Blue Print ADJ139801

Применяется на следующих двигателях:
Jaguar S-Type / XF / XJ 350
2.5 V6, 3.0 V6, 4.2 V8 Petrol, 05/1999>

ЗАМЕНА РАСШИРИТЕЛЬНОГО БАЧКА СИСТЕМЫ ОХЛАЖДЕНИЯ

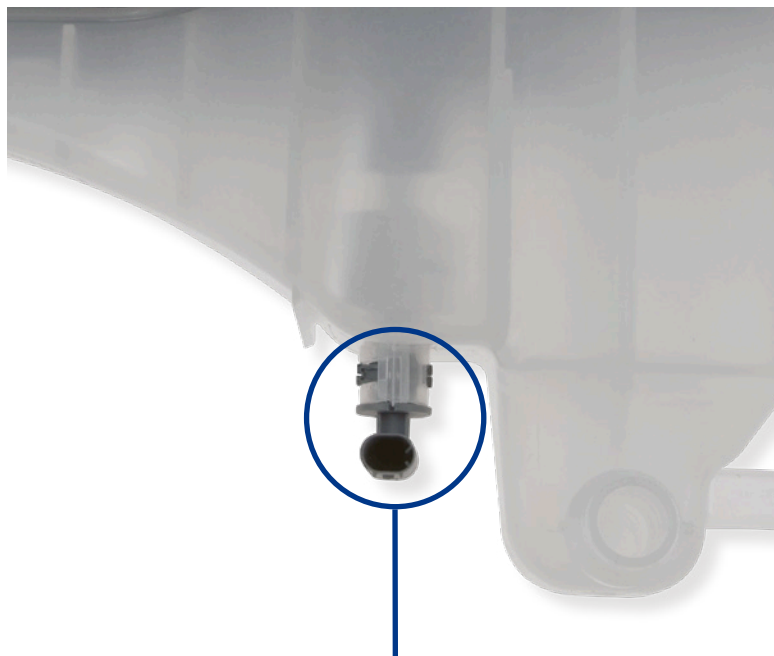
На указанных выше моделях автомобилей в расширительном бачке охлаждающей жидкости часто появляется трещина в месте соединения верхней и нижней секций. Blue Print поставляет расширительный бачок с улучшенной конструкцией соединения, которая увеличивает срок службы изделия. (ADJ139801)

После замены расширительного бачка, наполните его охлаждающей жидкостью выбранной в соответствии с рекомендациями автопроизводителя и проверьте нет ли течей в местах крепления патрубков, убедитесь, что датчик уровня подсоединен. После установки проверьте нет ли течей в шлангах системы охлаждения.
